**IMPIANTO PER IL TRATTAMENTO E RECUPERO DEI RIFIUTI NON PERICOLOSI  
SITO INDUSTRIALE DI TOSCANELLA DI DOZZA**

Procedura per il Provvedimento Autorizzatorio Unico Regionale (PAUR)

**RELAZIONE DI RISCONTRO ALLA RICHIESTA DI  
COMPLETEZZA DOCUMENTALE DELL'ISTANZA**

Figura 1 – Percorso del manufatto di scarico esistente

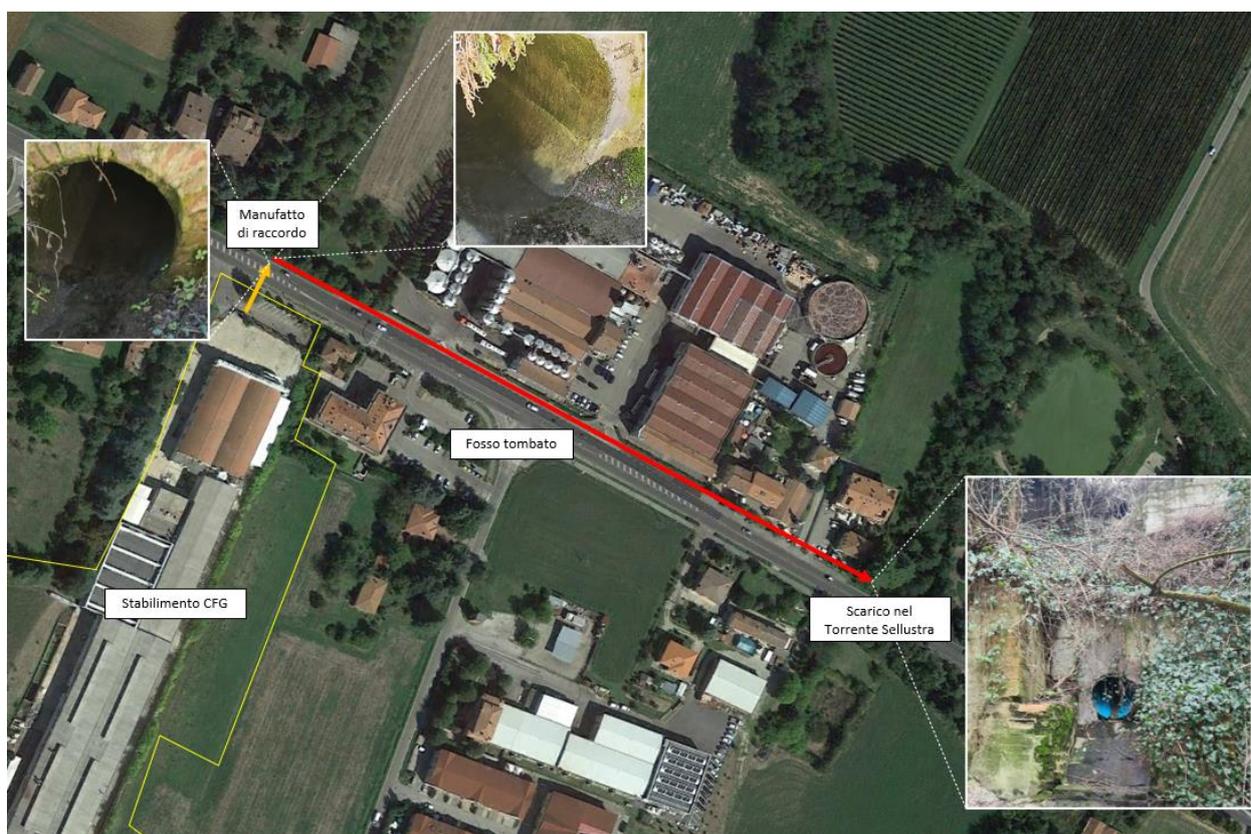
1) A seguito di una verifica preliminare, lo scarico S2 sembra configurarsi come uno scarico in un manufatto esistente che, dopo aver sottopassato perpendicolarmente la Via Emilia, si immette nel fosso stradale di valle: si chiede pertanto di verificare l'adeguatezza del manufatto esistente in relazione alla portata calcolata di progetto e, conseguentemente, la funzionalità del fosso stradale in cui il manufatto recapita le acque, fino allo scarico finale nel Torrente Sellustra. Si informa inoltre che il tubo presente nella foto 17 a pg. 50 del Quadro di riferimento progettuale (SIA03) dalla verifica effettuata sembrerebbe essere lo scolmatore dell'impianto di sollevamento della rete mista.

Al fine di rispondere compiutamente alla richiesta si è proceduto a un rilievo dettagliato dell'intera rete, anche tramite videoispezione, da cui è emerso che la condotta proveniente dallo stabilimento CFG, dopo aver attraversato la via Emilia in direzione nord, si collega ad un manufatto di raccordo da dove parte un tombamento che costeggia la via Emilia e termina in direzione sud-est nel torrente Sellustra, nei pressi del ponte, come indicato nella figura successiva.

Il manufatto di scarico è quindi relativo al tratto tombato che raccoglie i reflui provenienti dall'area ex Martelli, ma, come indicato dall'Autorità competente, potrebbe ricevere anche altri flussi, tra cui quello dello scolmatore citato, di cui tuttavia non si è trovato riscontro.

La Figura sopra riportata sostituisce, quindi, le seguenti figure presenti nella documentazione già trasmessa:

La verifica dell'adeguatezza del manufatto esistente in relazione alla portata calcolata di progetto e, conseguentemente, la funzionalità del fosso stradale in cui il manufatto recapita le acque, fino allo scarico finale nel Torrente Sellustra, è riportata nell'*Elaborato PD B.5 - Addendum - Relazione idraulica reti fognarie*, trasmesso contestualmente alla presente.

Sinteticamente, gli esiti delle verifiche hanno confermato che il tombamento esistente lungo la via Emilia risulta in grado di smaltire portate superiori a quella meteorica di progetto proveniente dallo stabilimento in esame.

Entrambi i diametri delle tubazioni del tombamento (DN600 e DN500) sono in grado di accettare anche altri contributi idraulici di aree limitrofe presenti lungo il percorso.
